zaaknummer 2024-022419

Hierbij sturen wij als bijlage onze visie op het ontwerp TAM-omgevingsplan Leggeloo 31B Dwingeloo onder vermelding van zaaknummer 2024-022419.

VISIE: GEPLANEDE ONTWIKKELING LEGGELOO 31B DWINGELOO

Afbeelding 3: Vergelijking tussen verbeelding van bewoners (links) en de uitwerking in het concept TAM omgevingsplan (rechts).

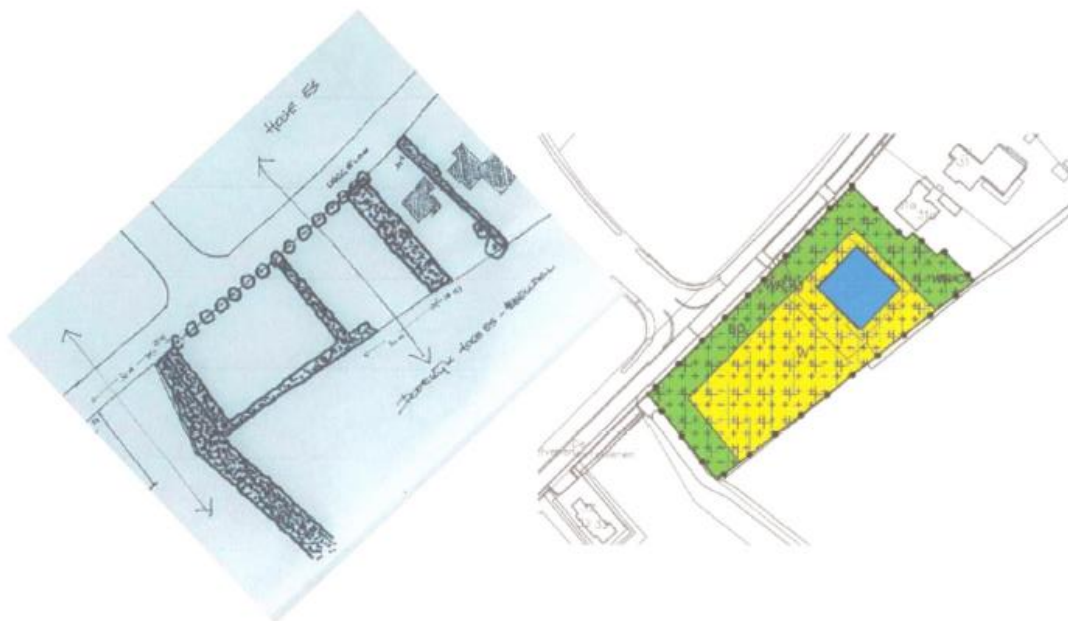
In afbeelding 3 wordt de schets van de omwonenden (links) vergeleken met de planologische kaart van de voorliggende omgevingswijziging (rechts). Blijkens de planologische kaart wordt het behoud van de omkadering (gedeeltelijk) bereikt door stroken te maken met bestemming "bos". Ook een 10 m brede strook aan de noordoostzijde van de kavel, grenzend aan de kavel van Leggeloo 31A, zal de bestemming "bos" krijgen. Door deze aanwijzing, waarbij bestemming "bos" wordt gegeven aan een aantal stroken op de gehele kavel, is een potentiële versterking van de esrandbeplanting mogelijk.

Maar, in het overleg met de gemeente in april 2025 hebben omwonenden geconstateerd, dat de omkadering van het zuidwestelijke gedeelte van de kavel (rondom het voormalige speelveld) slechts ten dele de bestemming "bos" zal krijgen; alleen de strook langs de weg (noordwestzijde) en de strook aan de zuidwestzijde. De andere twee zijden van het nu nog omkaderde speelveld krijgen de

bestemming “wonen”. Dit sluit niet aan bij de toonzetting van de vetgedrukte zinsnede in de hierboven aangehaalde passage op pagina 20.

Wat ook opvalt is, dat het doorzicht vanaf de es naar het beekdal grotendeels zal verdwijnen, omdat juist op deze plaats (het noordoostelijke gedeelte van de kavel) het woongebouw zijn bestemming zal krijgen, zoals aangegeven als de blauwe rechthoek in de planologische kaart getoond in afbeelding 3.

Samenvattend is de argumentatie over behoud van doorkijk, zoals vermeld in de tekst van het plan op pagina 20, niet of nauwelijks terug te vinden op de planologische kaart van de kavel. Daarnaast kan de

wijziging van twee stroken rond het voormalige speelveld tot bestemming "wonen" in plaats van bestemming "bos" en de genoemde kap van opgaand groen langs de weg leiden tot dramatische aantasting van de groene omkadering van het voormalige speelveld. Al deze aspecten kunnen resulteren in een substantiële vermindering van de landschappelijke waarde van dit gedeelte van de Leggeloo.
